Zur klimatischen Funktion des Klosterbergs für die Stadt-Au und die Innenstadt

Informationsstand: 18.6.2023

3. Aussagen des Klosterberg-spezifischen Gutachtens „Fachgutachten Klima“ (FKB) und der städtebaulichen Untersuchungen im Modellvorhaben „Klimagerechter Städtebau“ (KAK)

Quelle: Kaltluftvolumenstromdichte, FKB, S. 16

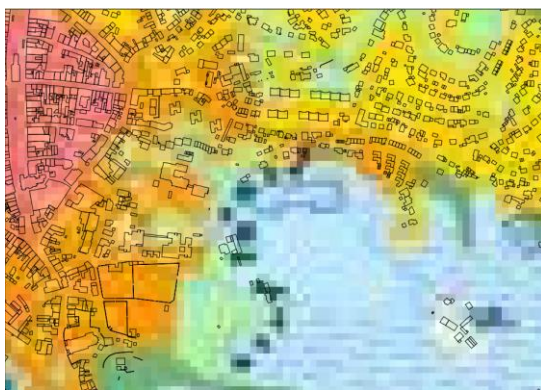
Dass die Bebauung im Aulal entlang des Aubachs sehr wohl heute schon ein Hindernis darstellt, ist nur in den Grafiken (FKB, S. 16) ersichtlich: Die Kaltluft splittet sich gewissermaßen auf in einen Teil oberhalb der schon bestehenden Siedlung am Hang und einen im Tal. Die Siedlung gibt also Wärme ab. Sie bewirkt eine gewisse Auflösung des Kaltluftstroms und vermindert insgesamt dessen Wirkung (s. auch Abb. 52, KAK, S. 98). Doch darüber ist nichts zu *lesen!* Die Kolpingstraßensiedlung ist bereits die erste Klosterberg-Hangbebauung und es ist schon jetzt deutlich zu sehen, dass die abfließende Kaltluft sich ihretwegen nicht ungehindert im Aulal sammeln und weiter in Richtung Innenstadt fließen kann. Das wiederum mindert die Mächtigkeit des Luftstroms und beeinträchtigt seine kühlende Wirkung. Deutlich tritt das auch in der Klimafunktionskarte zutage (Abb. 58, KAK, S. 107): Diese Siedlung ist als eine Wärmeinsel eingetragen (als orange-farbene Nase), die mit ihren aufgeheizten Gebäuden die Kaltluft schwächt. Eine künftige Bebauung – noch dazu für 60 bis 80 Wohnungen - hat einen Hitzeeffekt und führt zu einem weiteren Hitzepunkt. Jede weitere Bebauung behindert die absteigende Luft noch mehr und (zer)stört ggfs. den Kaltluftstrom.
